D. KOMPLEXNÍ ZDŮVODNĚNÍ ŘEŠENÍ

Při zpracování Souboru změn č. I.A.1 ÚP Olomouc byly využity zejména tyto podklady:

3.5. POHLED MP-10 (OD POUTNÍHO CHRÁMU NAVŠTÍVENÍ PANNY MARIE NA SVATÉM KOPEČKU)

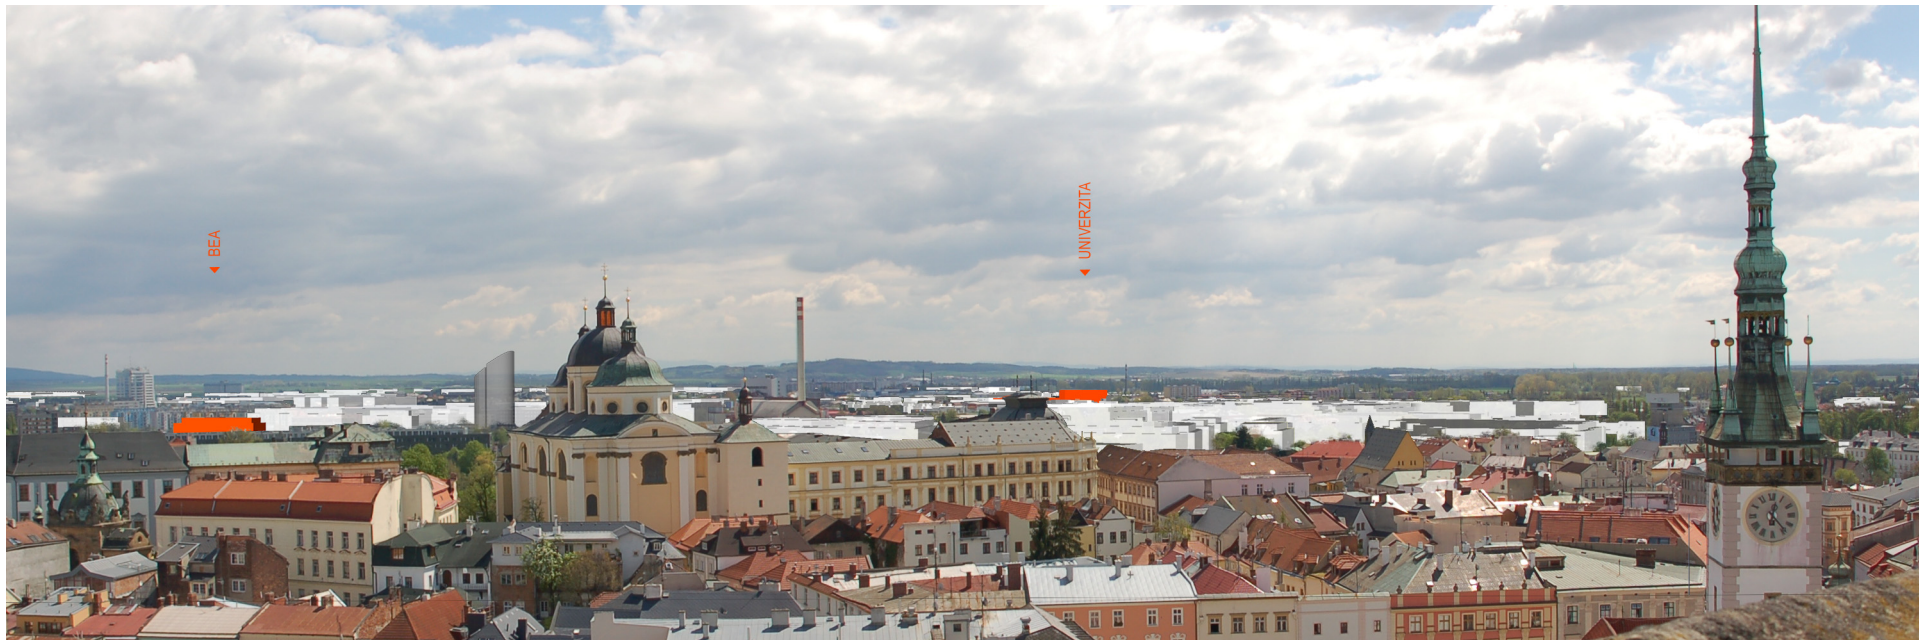
Vlevo je patrný oranžový zákres zástavby centra BEA (dílní změna I/12), která se zcela ztrácí ve stávající či dříve navržené zástavbě a v pohledu se nijak výrazně neprojevuje.

Zcela vpravo je vidět zástavba Multifunkční haly (dílní změna I/13), která téměř nevystupuje ze stávající zástavby.
